Stellungnahme zum Regionalplan Köln

Entwurf 2024

Regionalplan Köln

Stellungnahme der nordrhein-westfälischen Naturschutzverbände Bund für Umwelt und Naturschutz Deutschland (BUND), Landesgemeinschaft Naturschutz und Umwelt (LNU) und Naturschutzbund Deutschland (NABU) vom 15.11.2024 im Rahmen der Öffentlichkeitsbeteiligung zum 2. Entwurf des Regionalplans Köln (Entwurf 2024).

Flächenbezeichnung (aus Änderungskarten): 191

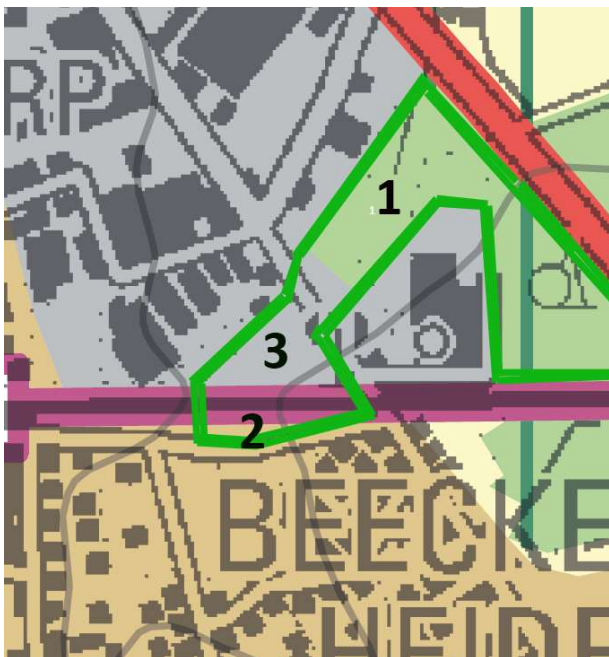
Der Bereich hat eine hohe ökologische Bedeutung: wertgebende Arten im Gebiet (Brut-, Nahrungshabitat) sind Feldlerche, Schafstelze, Mehlschwalbe, Rauchschwalbe, Turmfalke, Habicht, Waldkauz sowie Fledermausarten der nahen Biotop- und Biotopverbundflächen. Der Bereich nimmt schutzwürdige klimarelevante und fruchtbare Böden mit sehr hoher Funktionserfüllung sowie einen regional bedeutsamer Kulturlandschaftsbereich (Landschaftskulturelles Erbe Nr. 018, Regionalplan Köln, Anhang B, Kulturlandschaftsentwicklung) in Anspruch. Die Planung würde zu Beeinträchtigungen eines seit Jahrhunderten bestehenden, kulturhistorisch wertvollen, charakteristischen Siedlungs- und Landschaftsbildes im Umfeld einer Landschaftsbildeinheit mit herausragender Bedeutung führen. Der gültige Regionalplan weist für das Gebiet ein ASB von weniger als 15 ha aus. Der Entwurf der 1. Offenlage von ca. 20,1 ha, die vorliegende Planung nochmals eine Vergrößerung von 13 ha. Bei einem Bevölkerungswachstum von lediglich 0,2% (Information u. Technik NRW, Abruf 22.05.22) und gleichzeitiger überproportionaler Zunahme der älteren Bevölkerung (Gruppe 65 – 80 Jahre plus 42,3%, Gruppe 80 und mehr Jahre plus 129,3%) ist die aktuelle Vergrößerung nicht zu rechtfertigen

und widerspricht in hohem Maß den Flächensparzielen in den textlichen Ausführungen. Daher bestehen gegen die ASB Ausweitung Bedenken.

Flächenbezeichnung (aus Änderungskarten): 1026270 Steinbruch Hühnerberg

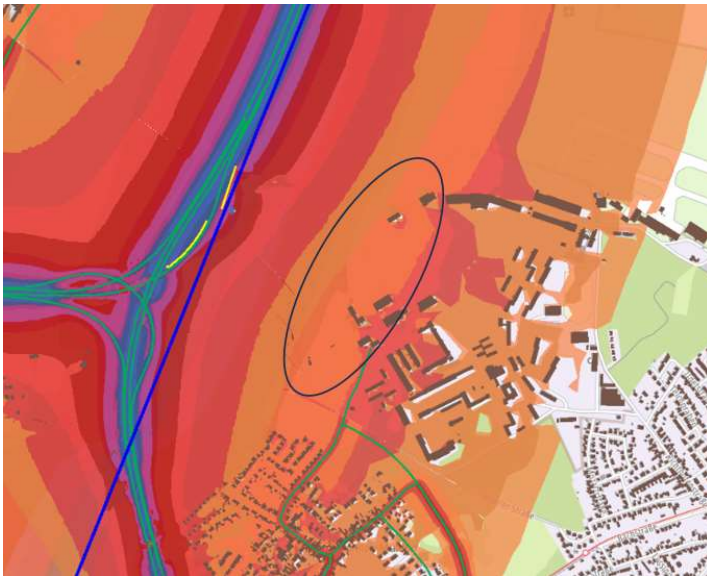
Das bestehende FFH und NSG muss im Regionalplan planungsrechtlich als BSN gesichert bleiben. Das scheint gem. der Änderungskarte nicht der Fall zu sein. Hier besteht eine europarechtliche Pflicht, den nationalen Schutz sicherzustellen.

Flächenbezeichnung (aus Änderungskarten): 1005673

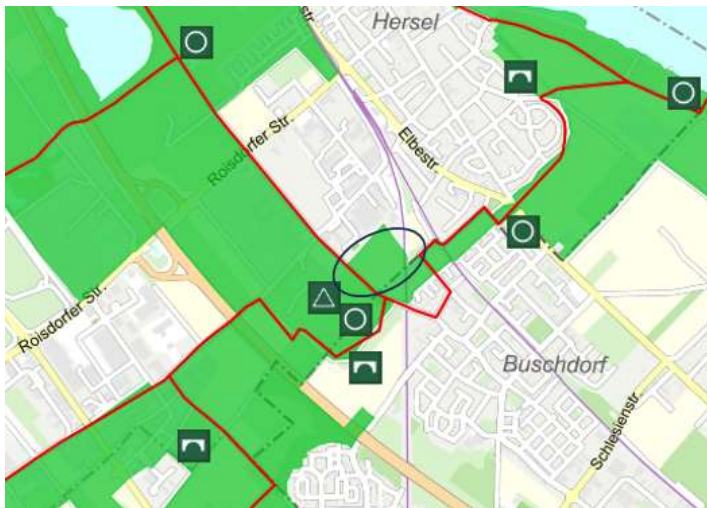
Die Ausweisung der GIB-Fläche liegt im schmalen Biotopverbundkorridor zwischen den Freiflächen zwischen Hersel und Roisdorf einerseits und dem Rhein andererseits. Eine weitere Verengung ist mit den Grundanforderungen an funktionierende Verbundachsen mit Mindestbreiten nicht vereinbar. Fachplanerische Zielwerte für Verbundachsen sollten der Raumplanung zugrunde

liegen, Verbundachsen sind nicht lediglich Resträume zwischen baulicher Inanspruchnahme (s. hierzu z.B. Alterra, 2001, „Handboek Robuuste Verbindingen“, Research Instituut voor de Groene Ruimte).

Flächenbezeichnung (aus Änderungskarten): 1005672

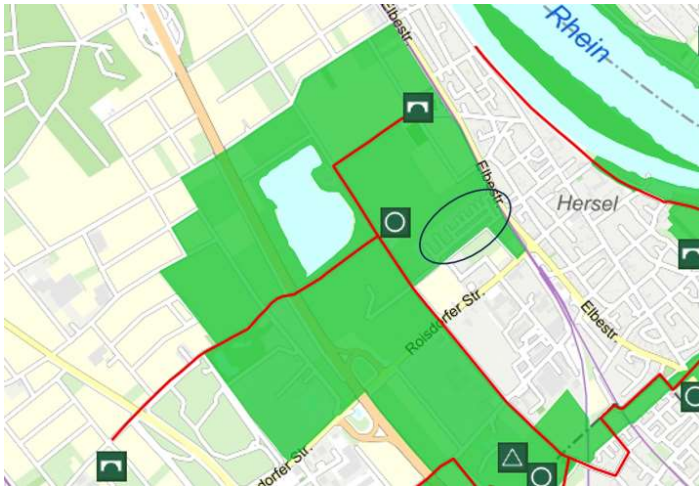
Den Naturschutzverbänden ist bekannt, dass die Stadt Bornheim hier ein Baugebiet entwickelt hat. Dieses ist aber mit der Regionalplanung unvereinbar. Eine nachfolgende Darstellung ist daher nicht möglich. Die Entwicklung fand auf dem Gebiet gesetzlich geschützter Biotope statt. Deren Verlagerung wurde zwar von der uNB befreit, die Verlagerung ist aber nicht gelungen, so dass die Bedingungen der Befreiung nicht erfüllt werden. Weiterhin verstößt die Planung gegen die Vorgaben des Förderprojektes der Bezirksregierung Köln zum Grünen C im Rahmen der Regionale 2010. Der Freiraum ist dort verbindlich dauerhaft zu sichern und insofern, zumindest langfristig, auch wieder herzustellen. Die BR Köln sollte hier als Fördergeldgeberin ihre eigene Planung entsprechend anpassen. Siehe dazu auch die Grundsätze G19, G20, G21 und das Ziel Z18 und Z20. Eine ASB-Darstellung kommt insofern nicht in Frage. Hinsichtlich der Umweltprüfung ist ein Zustand zu unterstellen, der den Ausgangszustand der Fläche in die Beurteilung einbezieht. Das Gebiet hat erhebliche Bedeutung für den Artenschutz, das ASB führt zu erheblichen Störungen des Gesamtgebietes.

Flächenbezeichnung (aus Änderungskarten): 1004843

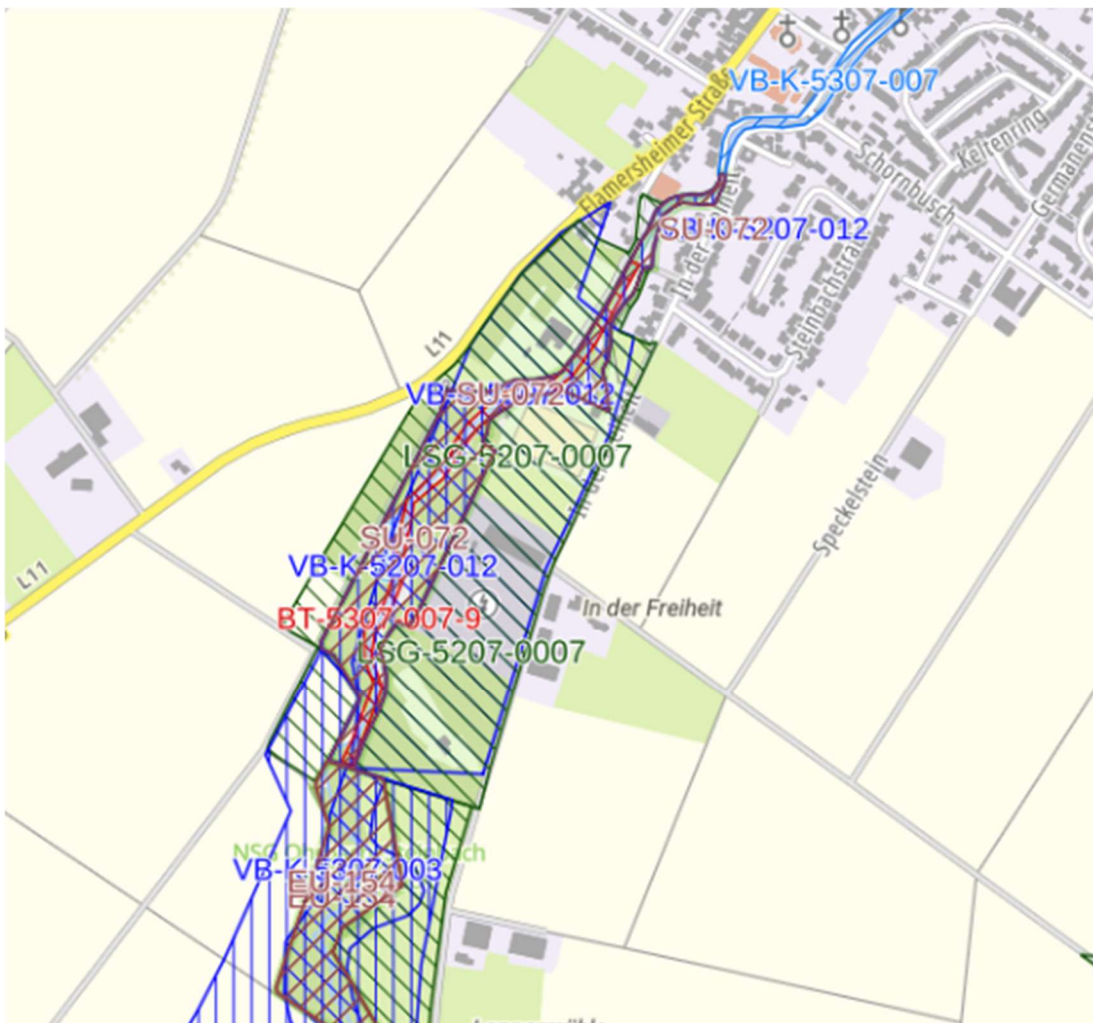
Die Verlagerung der ASB-Fläche vom nördlichen Rand Berkums nach Süden ist nicht nachvollziehbar. Die gesamte Infrastruktur des Ortes Berkum (Altenheim, Schule) befinden sich am nördlichen Siedlungsrand. Die Verlagerung des Baugebietes nach Süden erfolgt ohne einen Siedlungskontakt zu Berkum. Dort stellt das Gebiet einen Fremdkörper dar, der kaum städtebaulich integriert werden kann. Er führt dort zu erheblich größeren Beeinträchtigungen der Landwirtschaft.

Flächenbezeichnung (aus Änderungskarten): 1006158

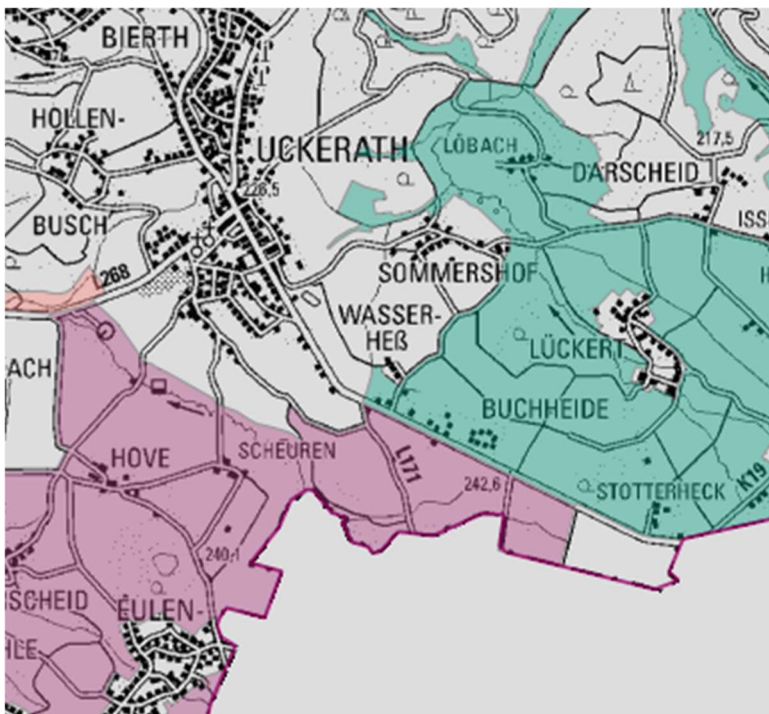
Es wird empfohlen, diese GIB-Darstellung, sofern sie überhaupt umsetzbar und vollziehbar ist, an einen Siedlungsbestand anzugliedern, um die erheblichen negativen Wirkungen einer Gewerbefläche „auf der grünen Wiese“ zu mindern.
